DODATEK Č. 1 KE SMLouvĚ O DíLO Č. 84/2S/2023

„Půdní vestavba 2. ZŠ Slaný“

2. ZŠ Slaný – půdní vestavba

ZMĚNOVÝ LIST

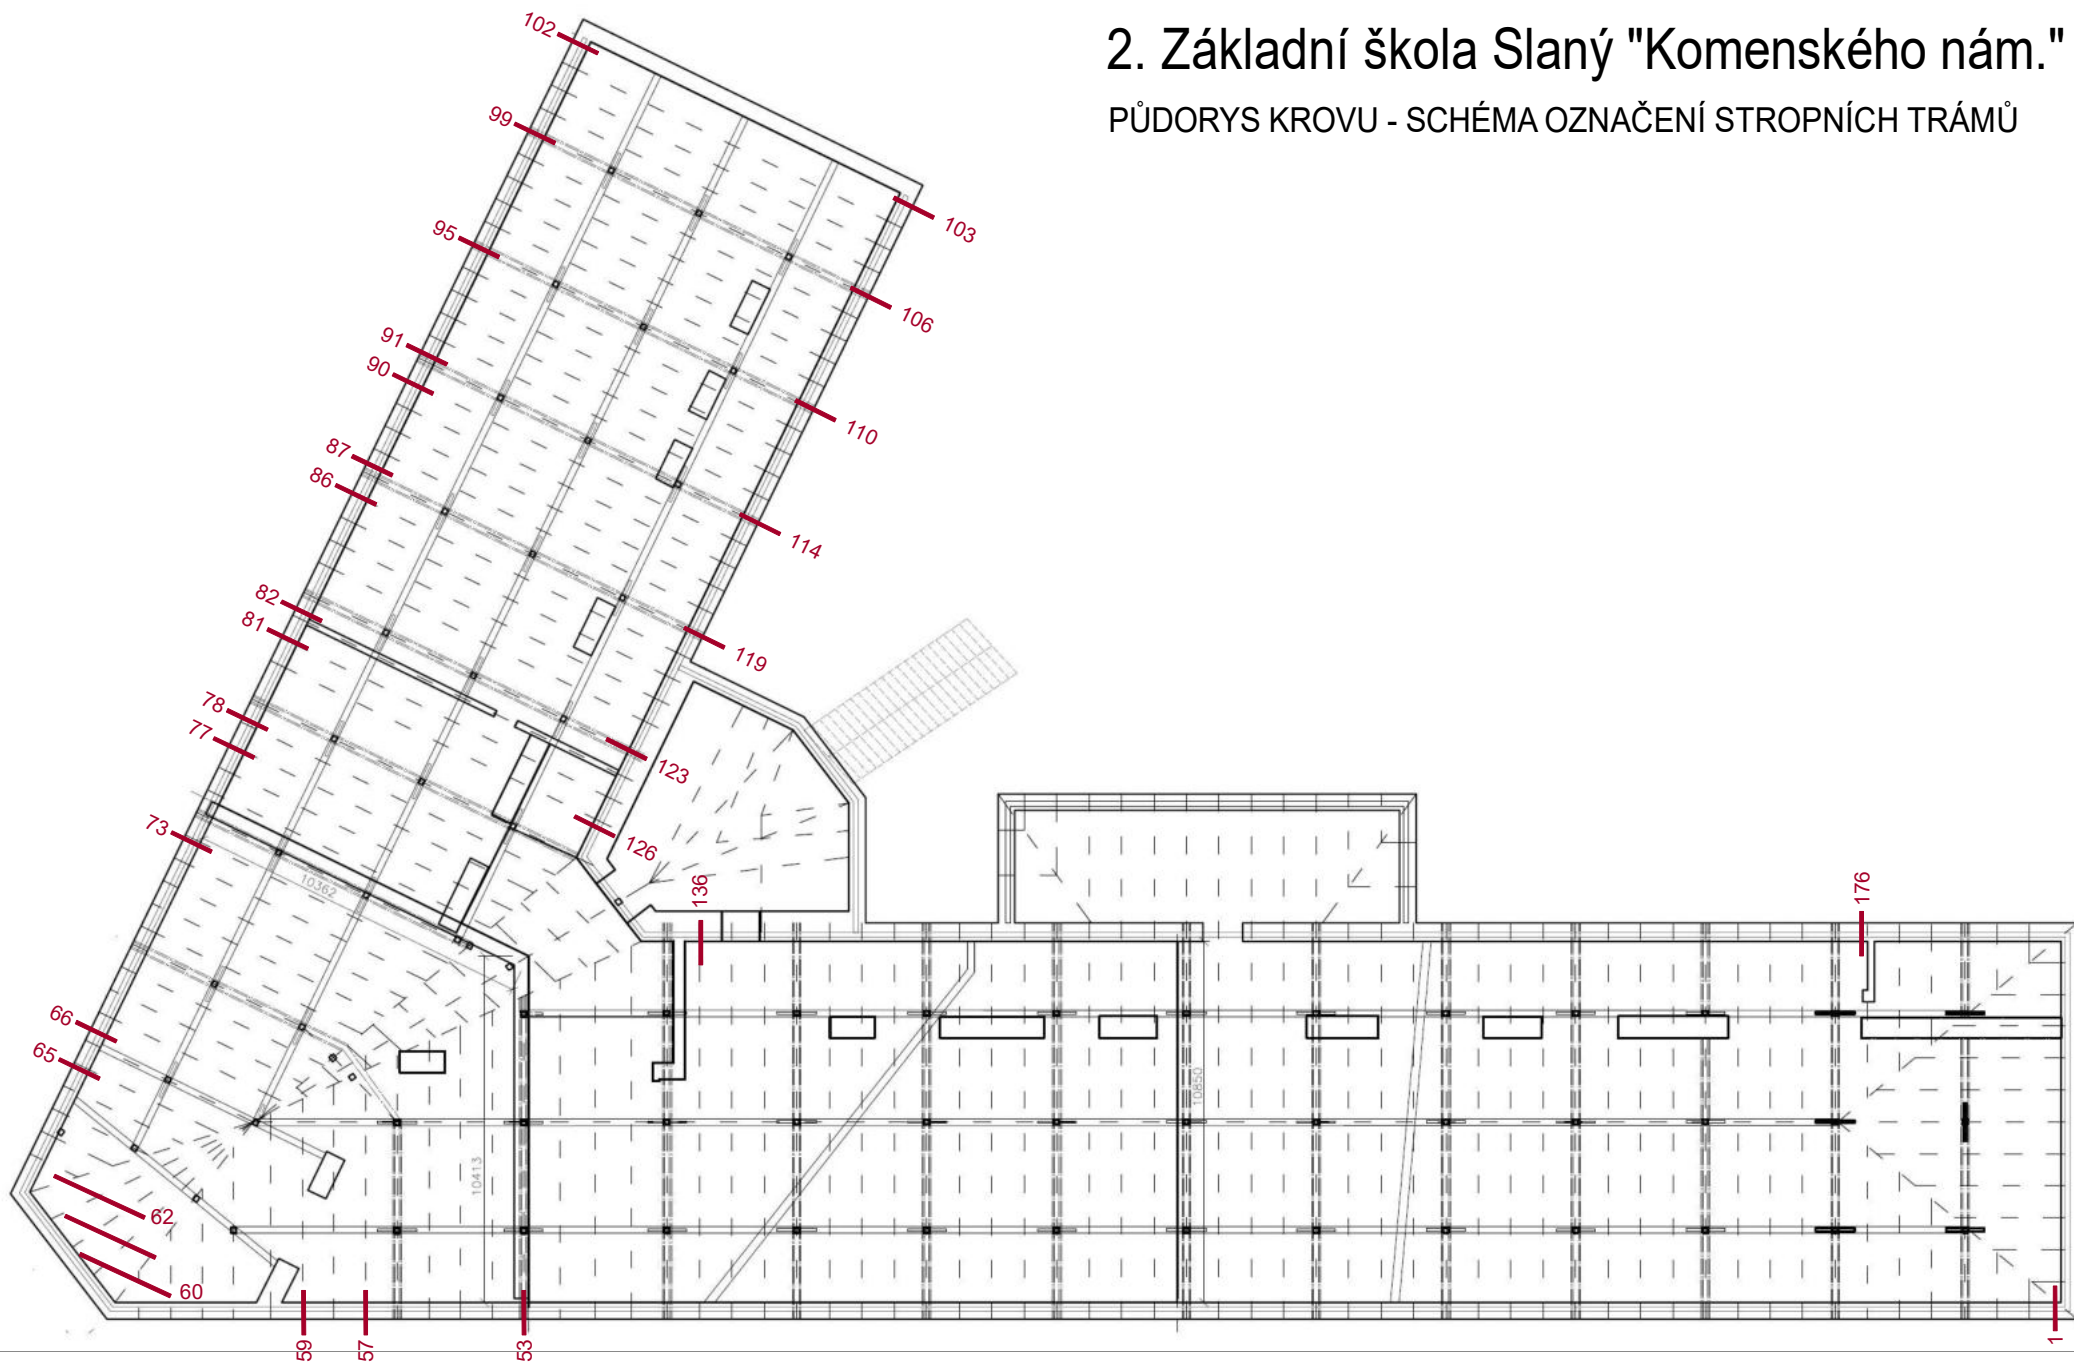
Rozvoj dřevokazných hub umožnily dlouhodobé dotace vody do konstrukce způsobené zatékáním netěsným střešním pláštěm. Stupeň poškození je různý, počet závažně poškozených prvků s výrazně oslabeným profilem v uložení je cca u 30% prvků.

Trámy bude nutné nastavit s rezervou v nepoškozených částech nebo **stropní konstrukci zcela nahradit novým stropem!** Konstrukce musí v rámci projekčních příprav posoudit statik, prvky jsou hloubkovým poškozením hniloby oslabené a nebude pravděpodobně možné je jako nosné prvky použít.

Doporučuji zpřístupněné (i nepoškozené) stropní trámy plošně fungi-insekticidně konzervovat.
